S 703 BVE

Printed 09/01

Dichtung (Pos. 125 u. 179)

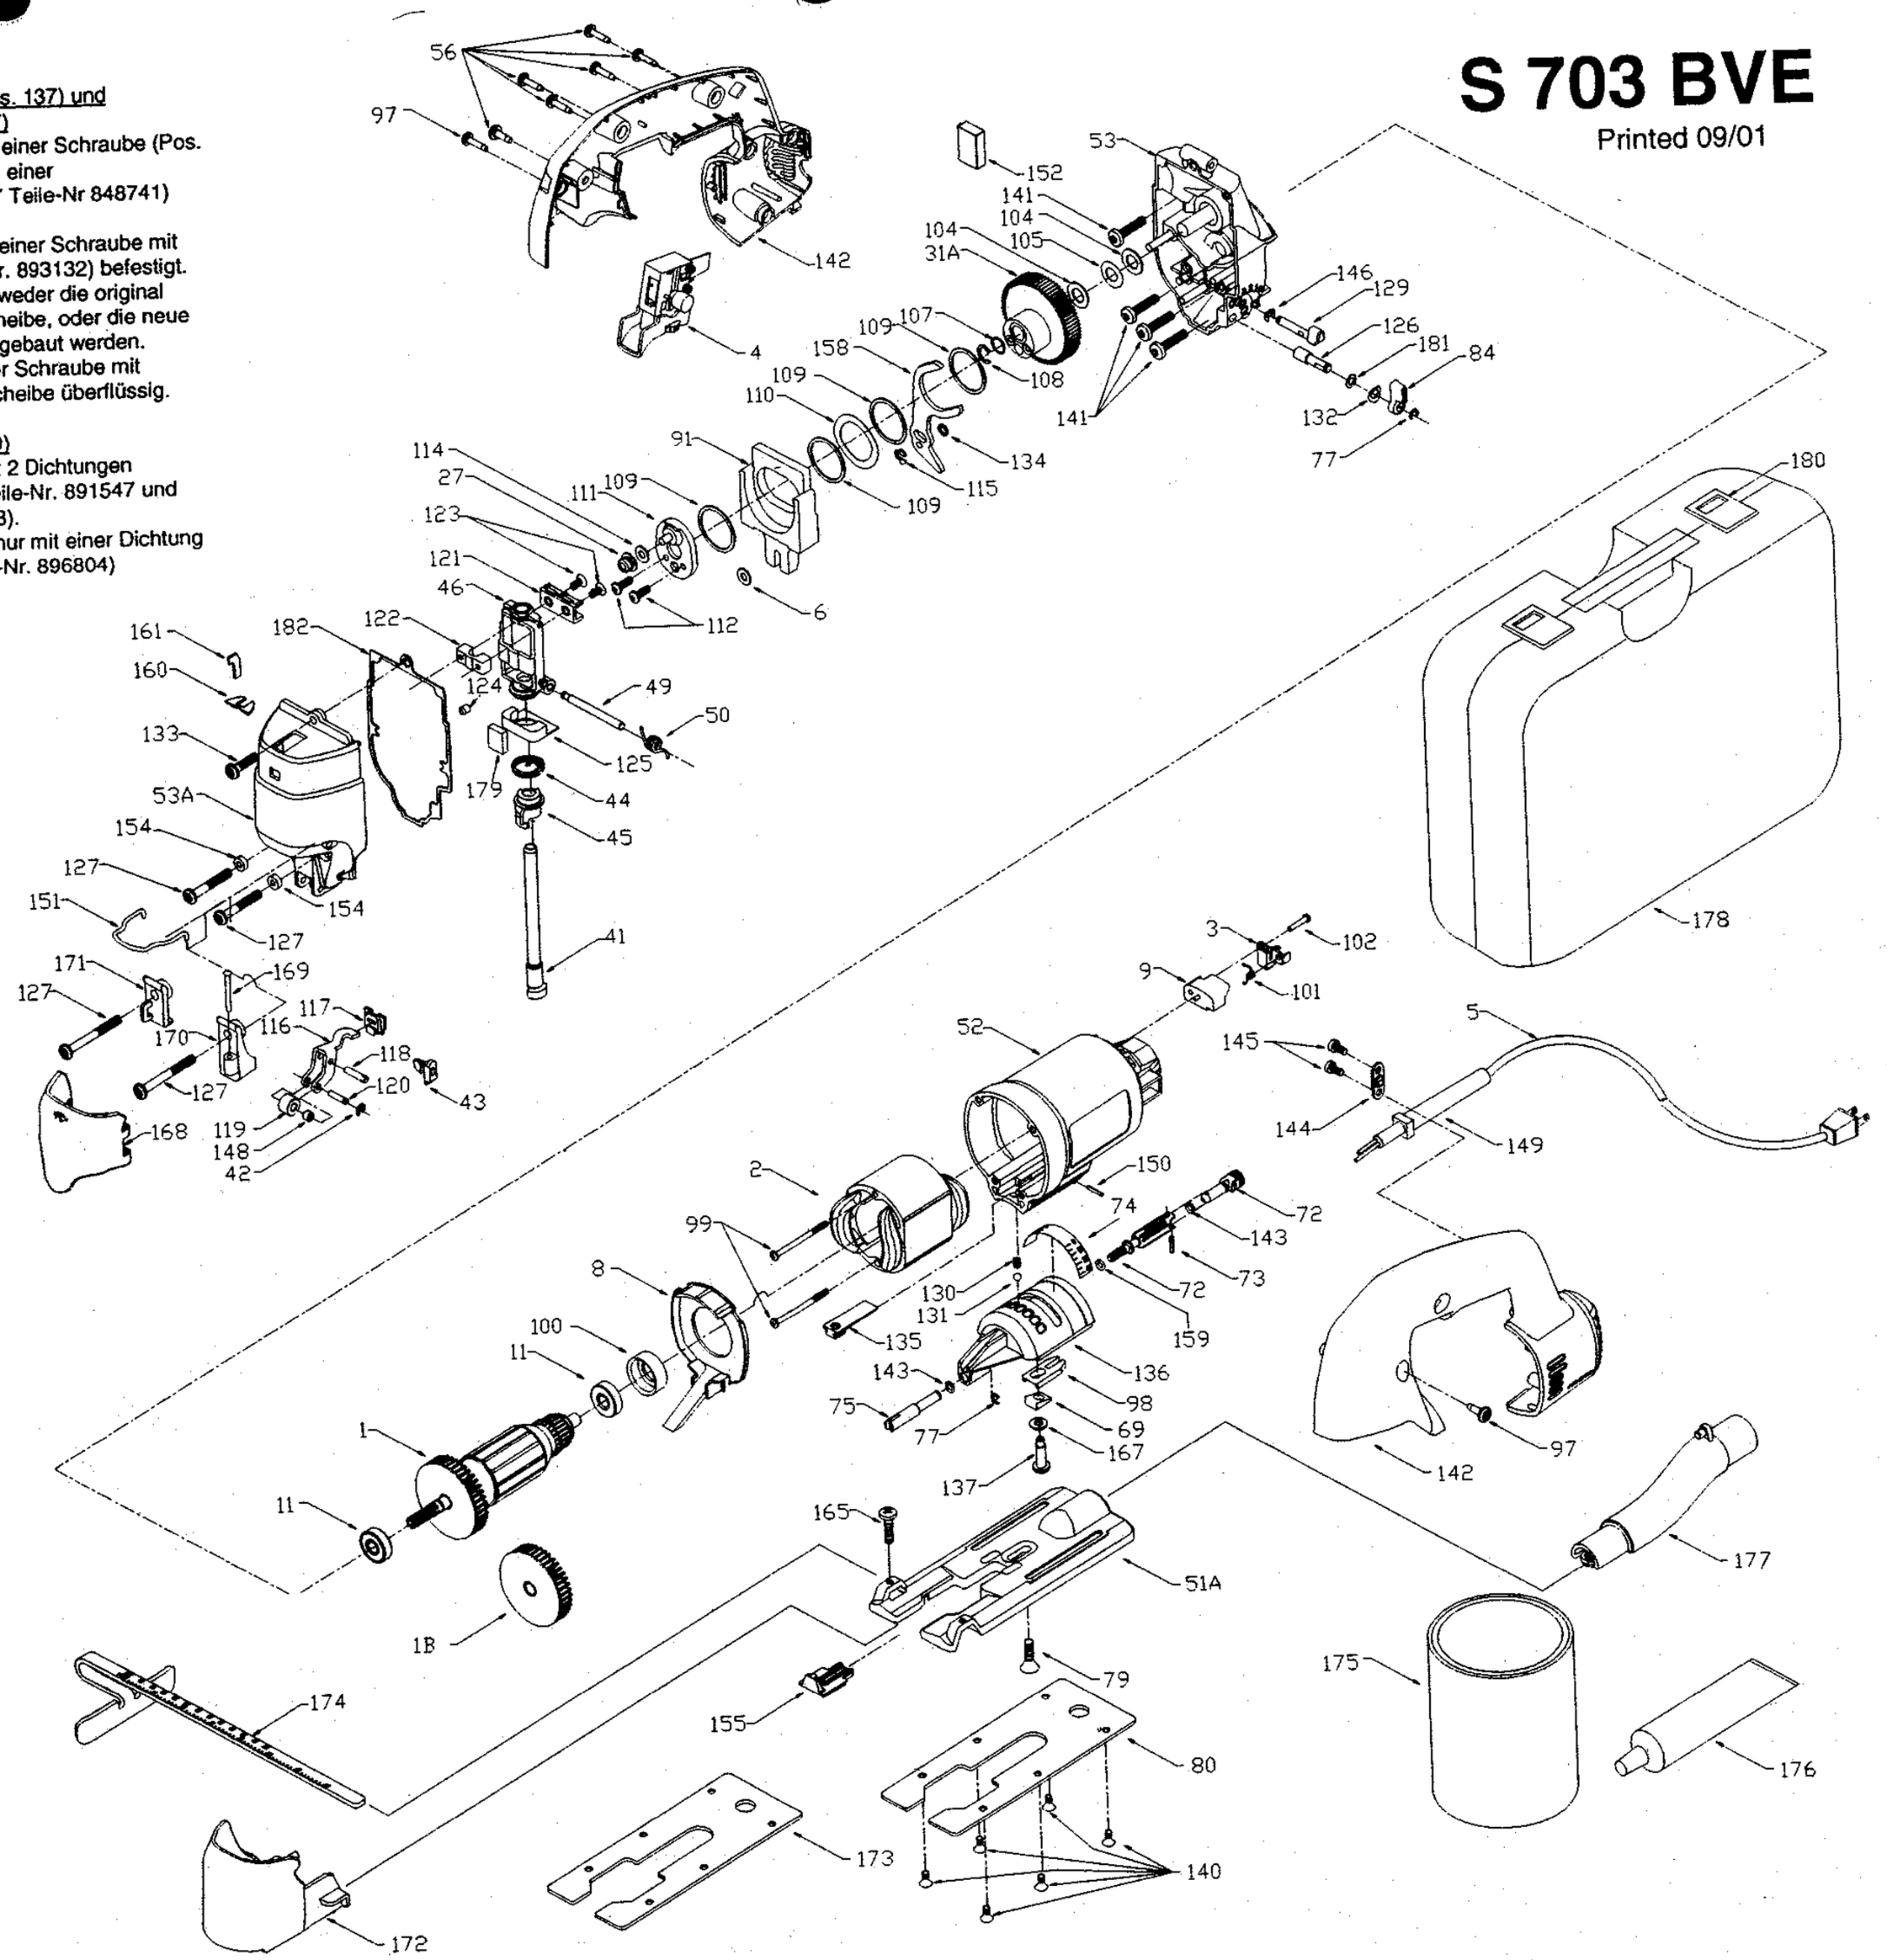
Alte Maschinen waren mit 2 Dichtungen ausgestattet (Pos. 124 Teile-Nr. 891547 und Pos. 179 Teile-Nr. 893833).
Aktuelle Maschinen sind nur mit einer Dichtung versehen (Pos. 125 Teile-Nr. 896804)
